DOCUMENT COMPRENSIU

MODIFICACIÓ PUNTUAL DEL POUM NÚM. 16

CORRECCIÓ DE LES ALINEACIONS DEL CARRER MIRAMAR, EN EL TRAM COMPRÈS ENTRE AVINGUDA DE S'AGARÓ I PASSEIG MARÍTIM

Febrer de 2026

Plànol topogràfic de l'àmbit

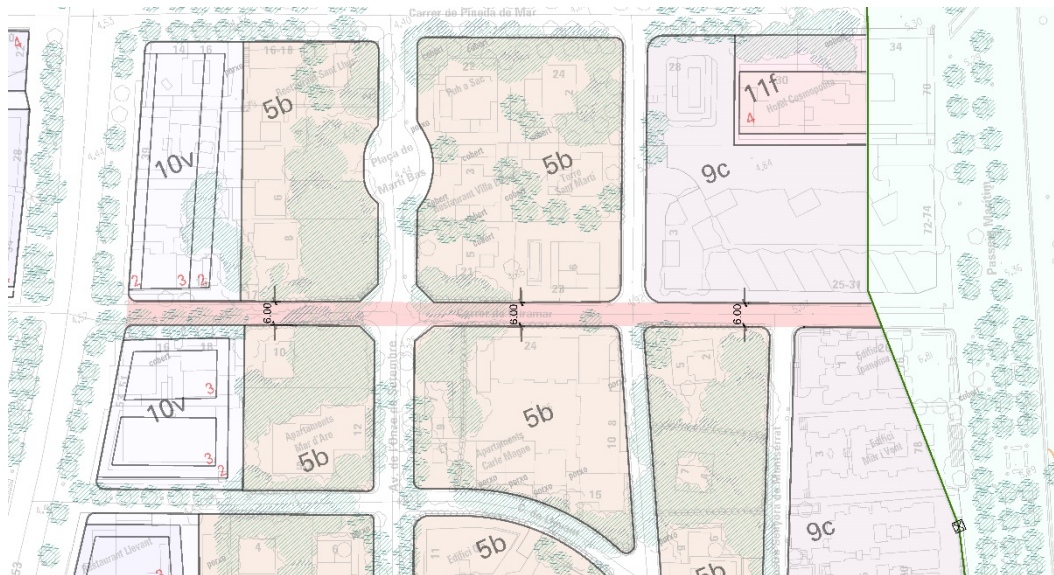
La modificació puntual del POUM número 16, té com a objectiu corregir l'error detectat en la documentació gràfica del POUM en relació a les alineacions del vial del carrer Miramar, en el tram comprès entre el Passeig Marítim i l'avinguda S'Agaró.

Plànol proposta d'amplada de carrers del POUM

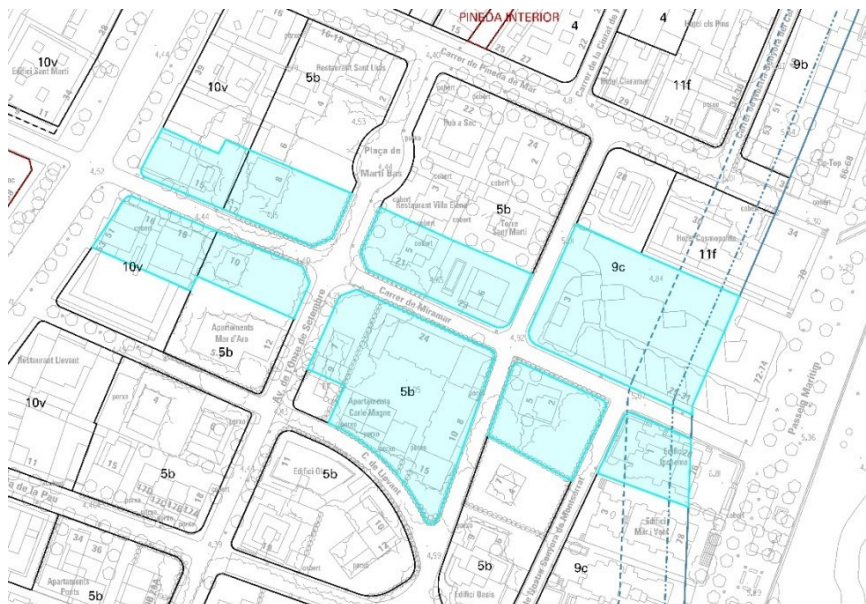
Es proposa corregir l'errada prevista en la documentació gràfica del POUM (N-4. 13 Zonificació detallada sòl urbà i urbanitzable) per ajustar les alineacions del carrer Miramar, en el tram comprès entre el Passeig Marítim i l'Avinguda de S'Agaró. Concretament, es planteja reduir l'amplada establerta actualment, de 7 metres, a 6 metres, d'acord amb la l'estat actual del vial.

Modificar la documentació gràfica del POUM per adaptar-la a l'estat actual del vial i la realitat física del terreny, en concret corregir les alineacions del carrer Miramar, en el tram comprès entre el Passeig Marítim i l'Avinguda S'Agaró per tal que l'amplada del carrer sigui de 6 metres.
